Oprava výklenkové kaple při mostu v Horní ulici v Č. Krumlově

ZÁVAZNÉ STANOVISKO

„Oprava výklenkové kaple na pozemku st. p. 217/1, Horní ulice, Vnitřní Město, Český Krumlov, v katastrálním území Český Krumlov, zapsaný v Ústředním seznamu kulturních památek ČR pod rejstříkovým číslem 37855 / 3-1170, který se zároveň nachází na území Městské památkové rezervace Český Krumlov prohlášené Výnosem MK ČSR čj. 16.417/87-VI/1 o prohlášení historických jader měst Kutné Hory, Českého Krumlova a dalších měst za památkové rezervace ze dne 21.12.1987“

DETAIL 1:12,5 ÚPRAVY LÍCE ZDIVA V MÍSTĚ SONDY S2

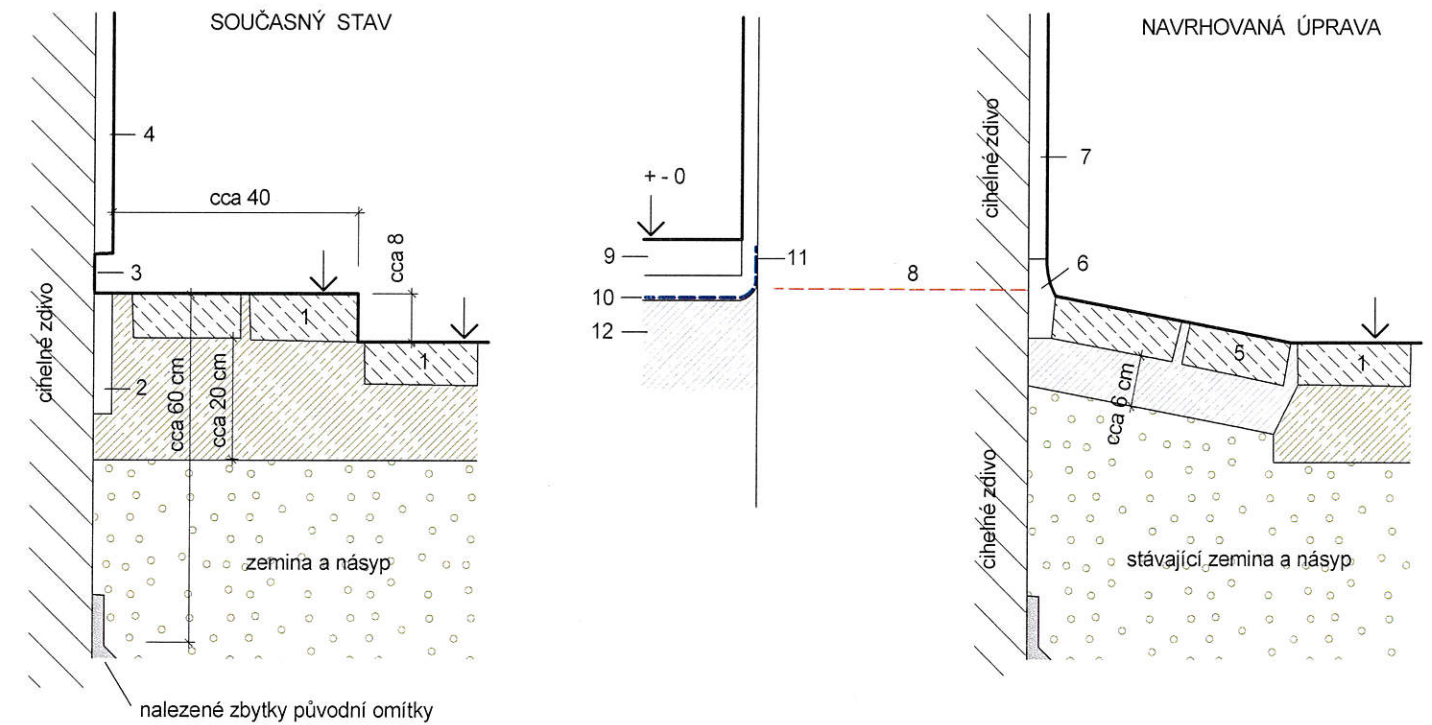
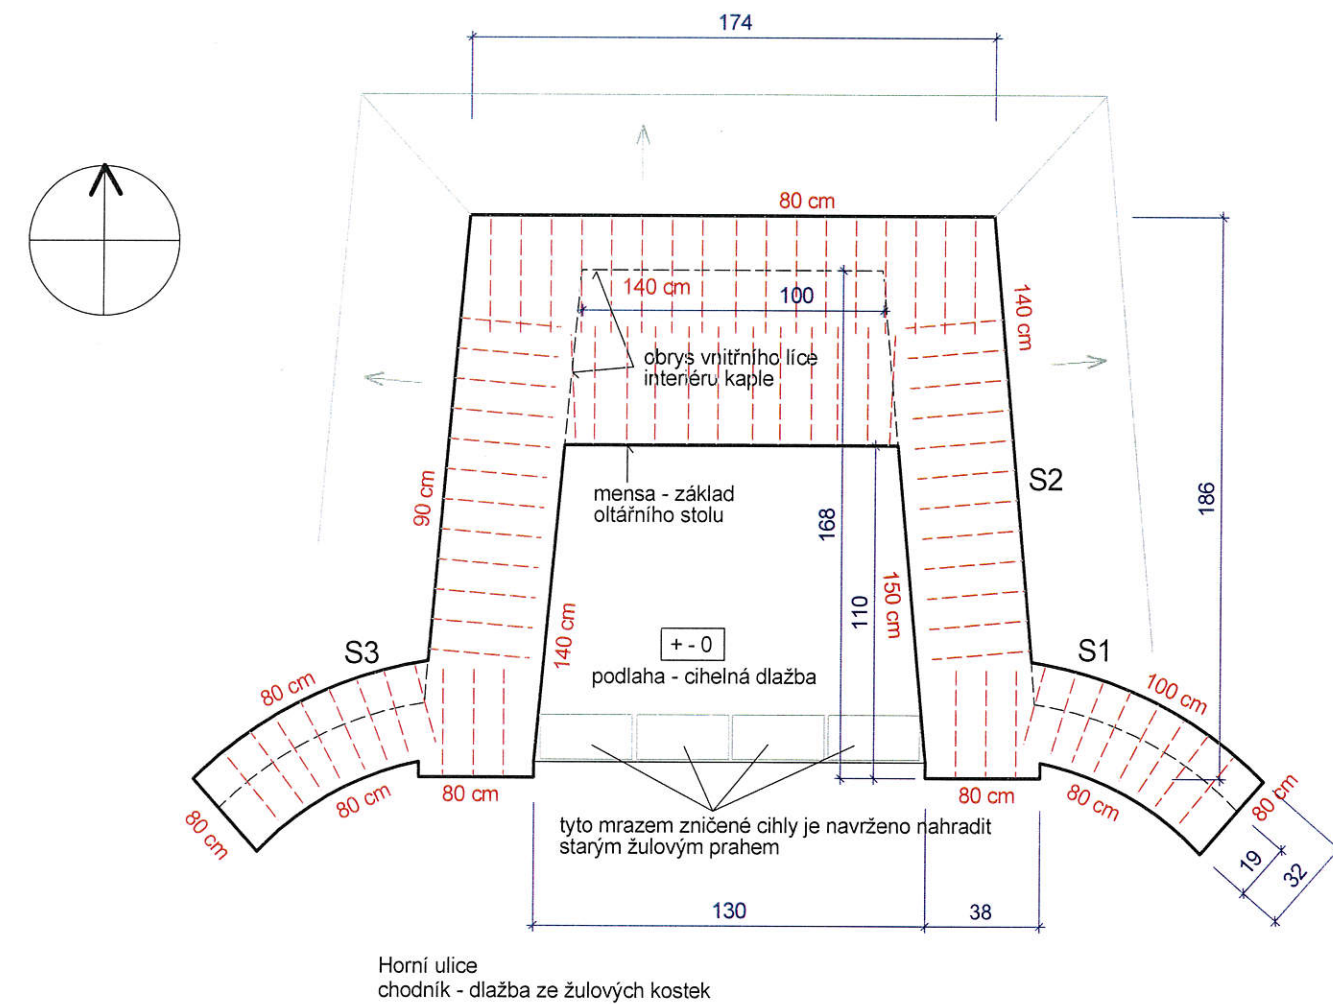
Navrhované provedení infuzních clon nepovažujeme z hlediska památkové péče u historického objektu za vhodné. Vzhledem k tomu, že se jedná o kulturní památku, je žádoucí používat tradiční technologie a materiály a zachovávat běžnou údržbu drobné sakrální stavby.

V několika případech provedení hydroizolační infuzní clony u historického objektu byla shledána po jisté době nefunkčnost tohoto opatření.

Správní orgán připouští použití technologií infuzních clon, jelikož tato úprava neznehodnotí historické konstrukce (úprava bude provedena v úrovni terénu) a nebude mít žádný vliv na vnější architektonický vzhled, ani výtvarnou či dokumentární funkci.
